敦賀発電所2号炉 ボーリング柱状図の記事欄に係るご指摘への回答 補足説明資料1

平成30年調査会社報告書のうち
申請書に反映した10孔のボーリング柱状図記事欄の比較

令和2年10月5日
日本原子力発電株式会社

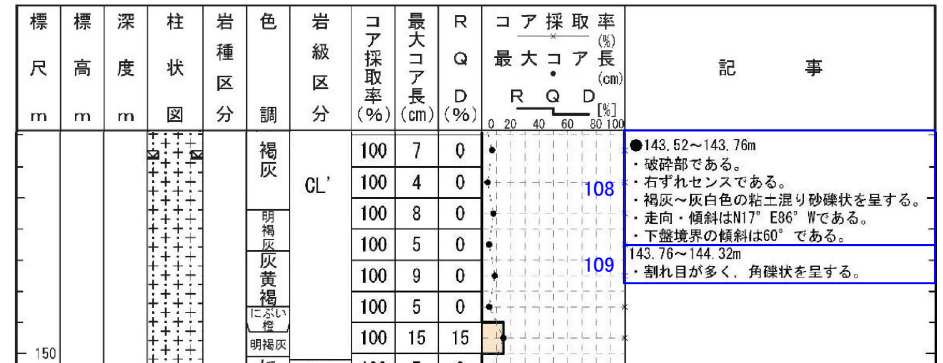
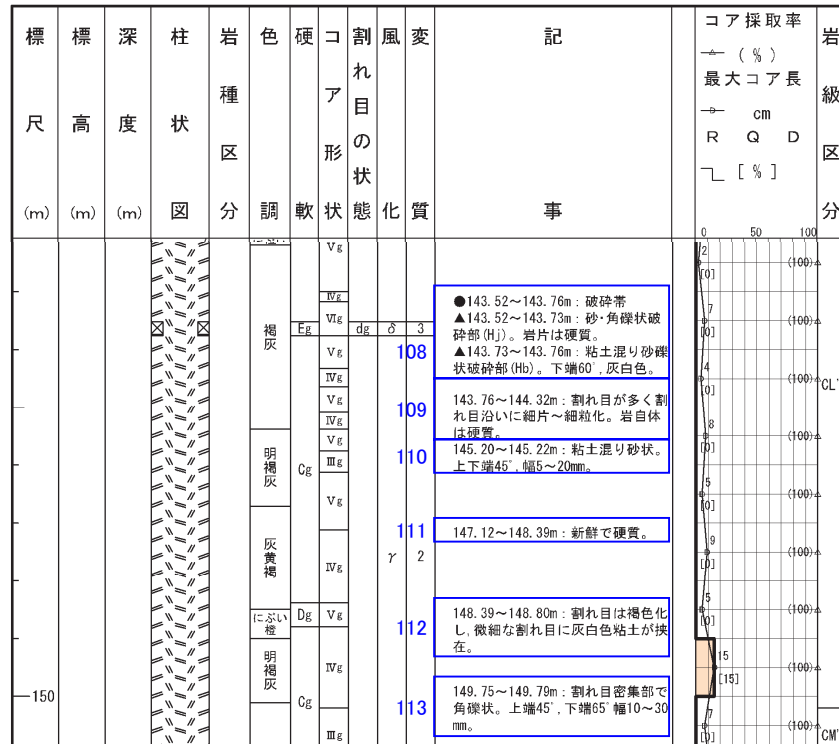
記事	報告書作成用柱状図(H26年10月)⇒申請書用柱状図
108	<ul style="list-style-type: none"> 薄片観察の結果で得られた最新活動面の変位センスを記載。 表現の見直し(砂・角礫状及び粘土混り砂礫状→粘土混り砂礫状) “色調”欄に基づき褐灰と記載。 ポアホールテレビの解析結果による最新活動面の走向・傾斜を記載。 砂・角礫状部の岩片の硬軟は補足的なものであるため、岩片は硬質との記載については削除。
109	<ul style="list-style-type: none"> 割れ目の発達程度については、“コア形状”欄に基づき角礫状と記載。
110	<ul style="list-style-type: none"> 粘土混り砂状を呈するが、連続性や直線性に乏しいことから削除。
111	<ul style="list-style-type: none"> 硬軟については、岩級区分で示しているため削除。
112	<ul style="list-style-type: none"> 割れ目に粘土を挟在するが、連続性に乏しいことから削除。
113	<ul style="list-style-type: none"> 角礫状を呈するが、連続性に乏しいことから削除。

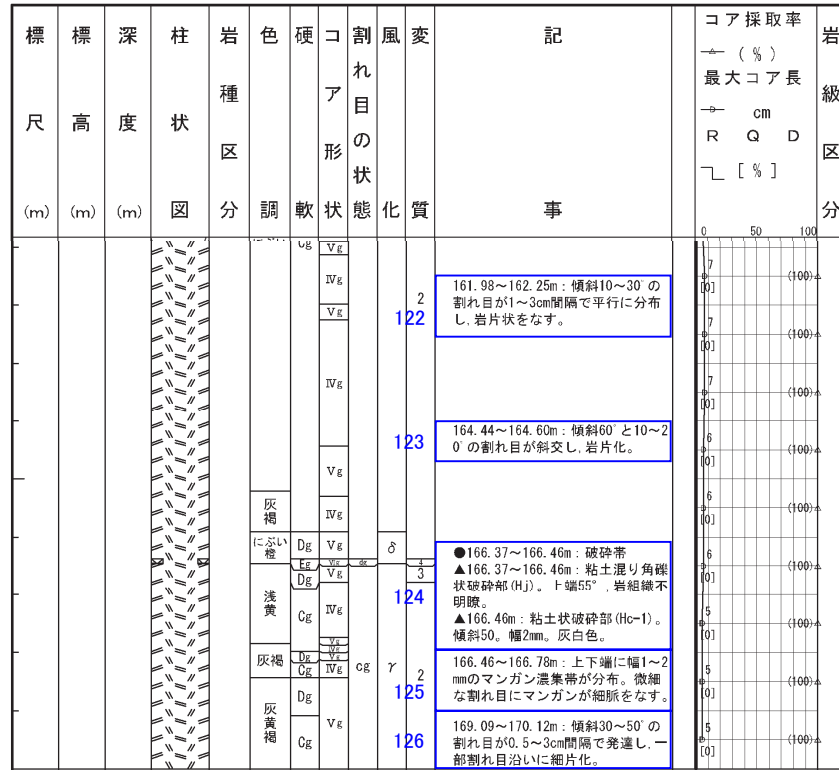
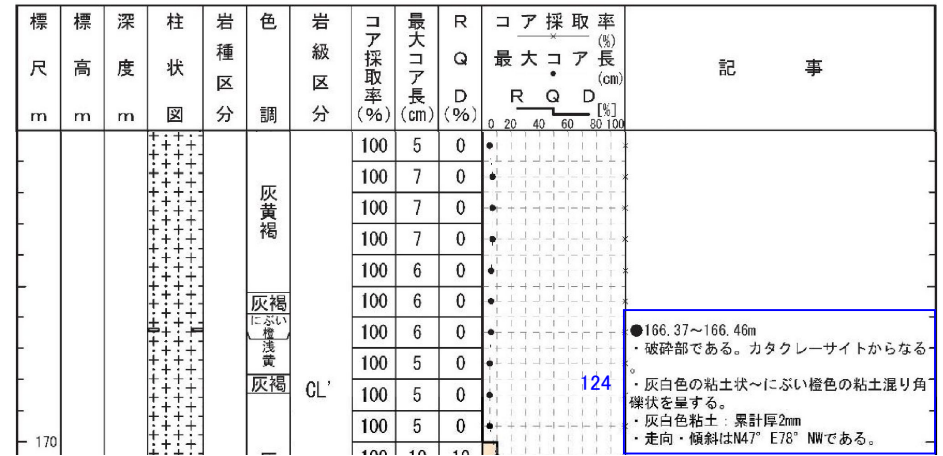
記事	報告書作成用柱状図(H26年10月)⇒申請書用柱状図
122, 123	・割れ目の発達程度については、RQD, 最大コア長, 岩級区分で示しているため削除。
124	・カタクレーサイト主体であると判断したことから、カタクレーサイトからなると記載。 ・“色調”欄に基づき、にぶい橙色と記載。 ・ポアホールテレビの解析結果による最新活動面の走向・傾斜を記載。 ・破碎部の見かけの傾斜については、補足的なものであるため削除。
125	・マンガン濃集については、補足的なものであるため削除。
126	・割れ目沿いに細片化しているが、周囲と明瞭な差が認められないため削除。
